Møtebok for Vestre Slidre fjellstyre

Sak nr 13/21

Uttale til framføring av EL – Hovudledning fra Krististølen til Vaset

Blå strek syner føreslegen endring på trasee for straumkabel.

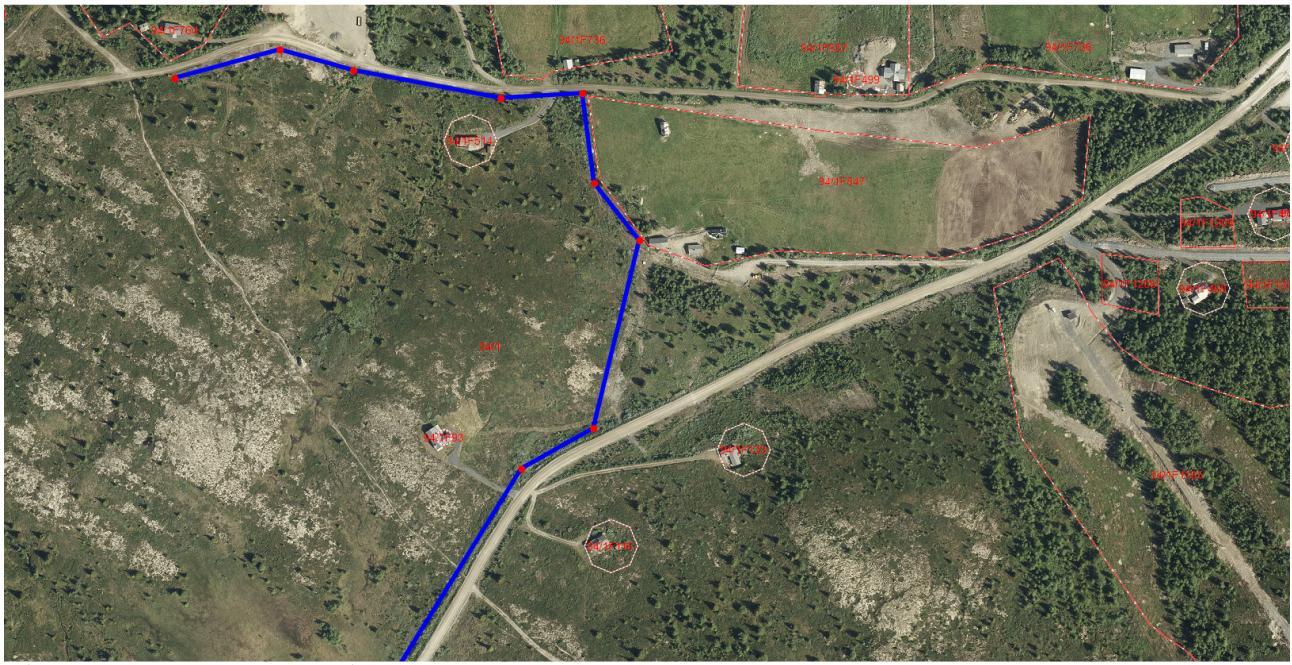
Administrasjonen er og enig med Statskog om at ein bør sjå noko meir på trase valet på den siste delen mot Kvålsstølen. Vedlagt skisse syner eit forslag som vil redusere den visuelle verknaden av ny kabel. Ein foreslår her å føre kabel langs Panoramavegen frem til det nye utviste tilleggsjordet/etablert brønn til Knut Storhaug (ikkje vist på kartet med eige festenummer ennå), og deretter følgje gjerdet som skal etablerast/nedgravd vasskabel ned til Bjødneshøvdvegen, og vidare fram til nytt punkt for trafo. (blå strek er foreslegen endra trase.)

Ein ber om at traseen vert lagt om slik at hovudledning føres fram langs Panoramavegen frem til nytt brønnpunkt for støl S847, langs allereie nedgravd vassledning/gjerde og vidare langs Bjødnhøvdvegen.
